加工事業変更許可申請書又は設工認申請書の記載

保安規定変更申請 変更後の図表

別図5

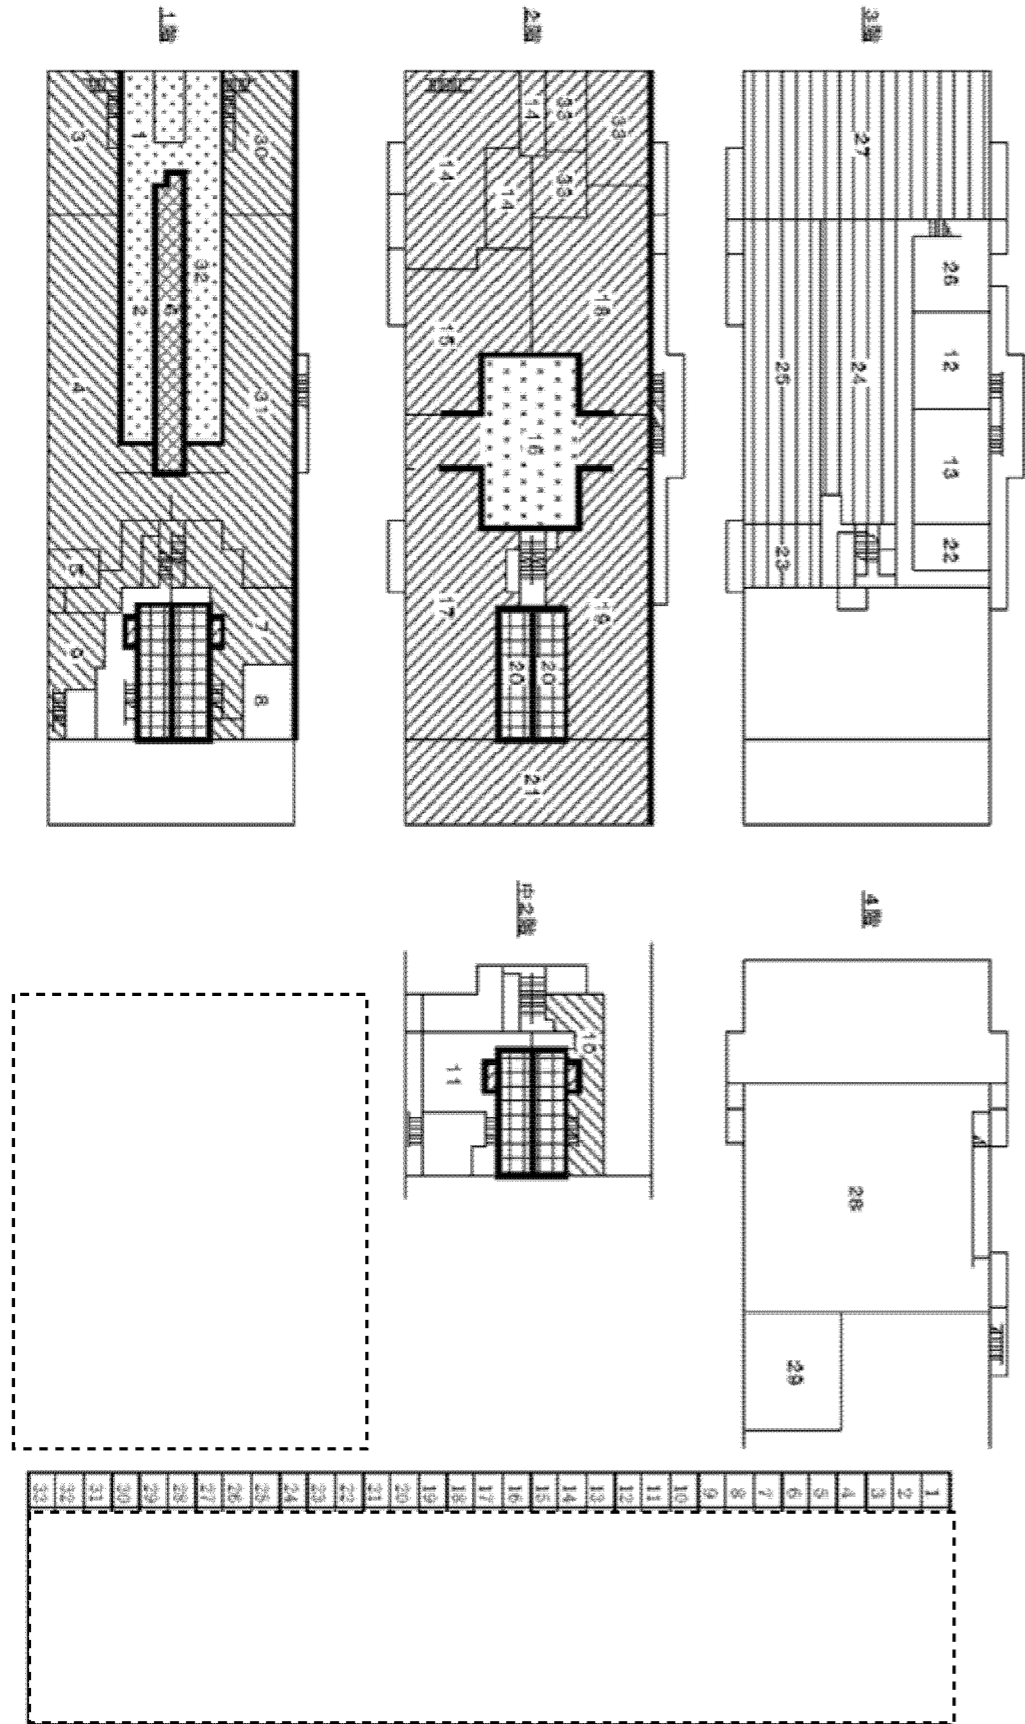
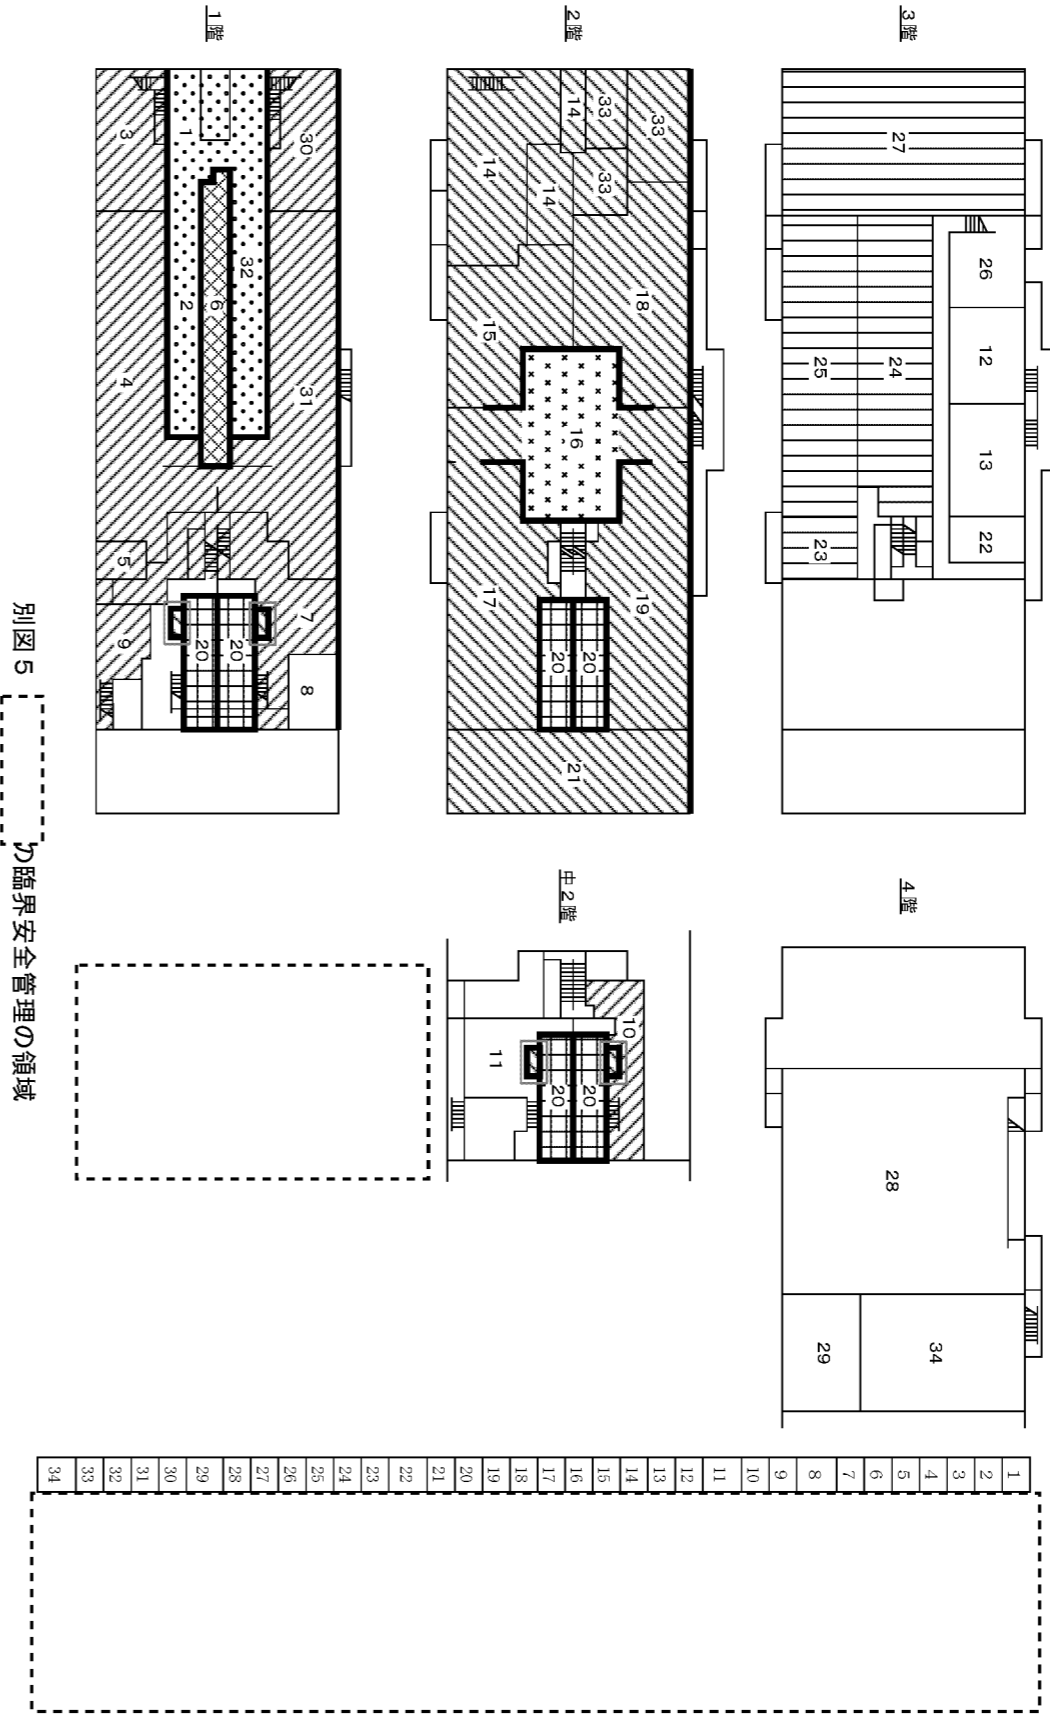
別図5では、加工事業変更許可申請書及び設工認申請書に基づき臨界安全管理上の領域を示している。

保安規定変更申請にて「34 空調施設」を記載しているが、当該室は臨界安全管理の領域には含まれず建物内の室名称を明確化するものである。

設工認申請において臨界隔離壁の仕様に「(厚さ30.5 cm以上)のコンクリート」との記載があるが、建物の仕様を明確化するものである。

第2-4領域の一部について、加工事業変更許可申請書及び設工認申請書に従い記載を適正化する。
